# ELEMENTOS ADICIONAIS PARA EFEITOS DE CONFORMIDADE DO ESTUDO DE IMPACTE AMBIENTAL

**PROCESSO AIA\_10/2019**

**PROJETO DE AMPLIAÇÃO DA PEDREIRA N.º 5114 “FOJO N.º 12”**

**PROJETO DE EXECUÇÃO**

Figura 1 - Modelação de terreno nas bancadas em flanco de encosta.

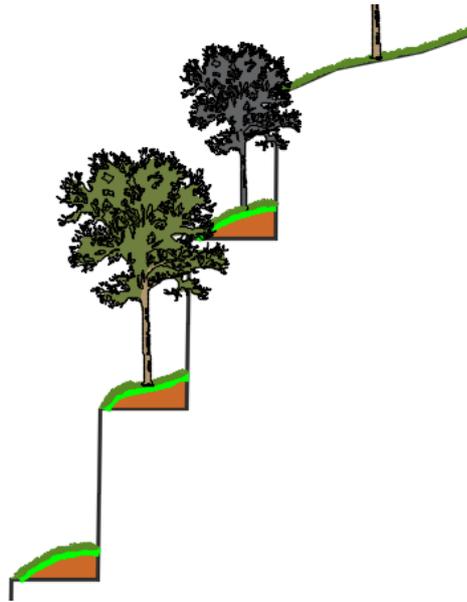
**PEA 1.2** - *Explicar como será realizada a suavização dos taludes em flanco de encosta. E se a verticalidade dos mesmos é eliminada.*

**Resposta** - As bancadas criadas na exploração da pedreira em flanco de encosta serão recuperadas através da criação de taludes com o objetivo de suavizar as formas artificiais das mesmas. Este enchimento será feito com a deposição de materiais inertes, provenientes da própria exploração, com escombro de granulometria média, com declive não superior 1:2 de modo a garantir a estabilidade deste enchimento e criada uma zona com um declive menor, na sua parte superior, para que seja possível a plantação de árvores e arbustos e a acumulação de terra vegetal e humidade.

Depois da modelação de terreno será depositada uma camada de terra vegetal de cerca de 20cm de profundidade e tratamento vegetal com hidrossementeira e plantação de árvores e arbustos.

A realização de hidrossementeira com uma calda constituída por sementes, fibras vegetais, fertilizantes e outros aditivos específicos, ajudam a manter a estabilidade da camada de terra vegetal e permite a colonização imediata e homogénea do terreno por herbáceas, diminuindo assim da erosão superficial do mesmo. A plantação de árvores e arbustos criam uma rede radicular mais em profundidade permitindo a consolidação destes taludes a longo prazo. Na Figura 1 é apresentado o desenho em corte das bancadas em flanco de encosta.

Figura 2 – Lagoas de decantação da pedreira

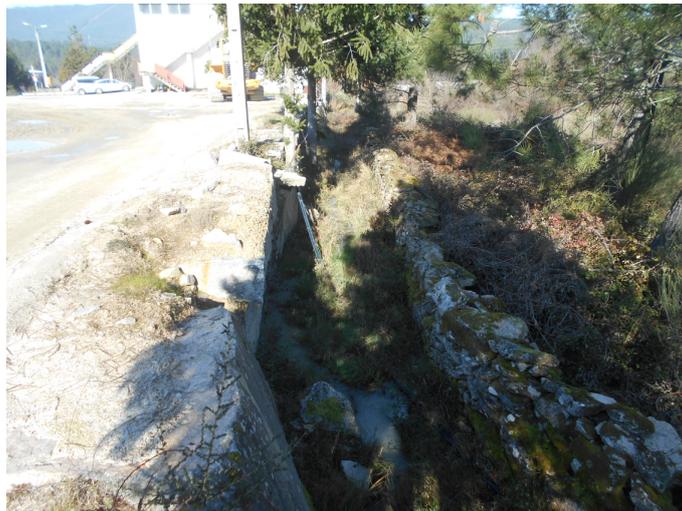
**PEA 4.4 - Apresentadas evidências de que, no ponto de rejeição das águas, a linha de água tem leito definido e secção de escoamento suficiente.**

**Resposta** – Tal como referido anteriormente, após o processo de decantação nas lagoas (*vide* Figura 2), a descarga é realizada numa vala que existe junto ao limite da pedreira (*vide* Figura 3) e que conduz as águas rejeitadas para a linha de água mais próxima junto da EM 549, situada imediatamente a norte da pedreira (*vide* Figura 4), sendo que esta linha de água conflui para a ribeira do Ribeiral situada a oeste da pedreira (*vide* Figura 5). Desta forma, a vala que existe junto ao limite da pedreira, a linha de água situada a norte da pedreira e a ribeira do Ribeiral são as linhas que necessitam de possuir um leito definido e secção de escoamento suficiente para o escoamento dos efluentes da pedreira.

Tendo em conta que a quantidade de efluentes provenientes do processo produtivo é reduzida e que uma parte significativa destes e das águas pluviais presentes nas lagoas de decantação é reutilizado novamente no processo produtivo, a quantidade de água rejeitada para o meio hídrico é reduzida, tendo apenas alguma expressão aquando de períodos de precipitação intensa. Desta forma, e tal como pode ser verificado na Figura 3, Figura 4 e Figura 5, estas linhas de água possuem leito definido e secção de escoamento suficiente para o escoamento dos efluentes da pedreira.
